## 改善箇所説明図

### 基準不適合発生箇所

ラジエータホース

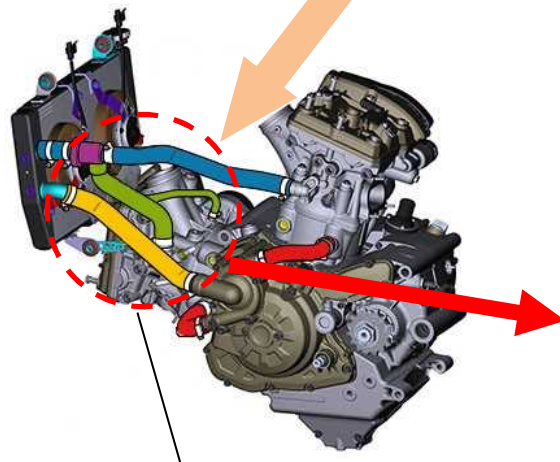
エンジンの冷却装置において、ラジエータホースの耐久性が不足しているため、特定の条件下で走行した際、当該ホース内部に亀裂が生じることがある。そのため、そのままの状態で使用を続けると、亀裂が進展し、冷却水が漏れ、最悪の場合、エンジンがオーバーヒートするおそれがある。

全車両、ラジエータホースを対策品に交換する。

良品に交換されたラジエータホースバンドに、赤ペイントを塗布する。
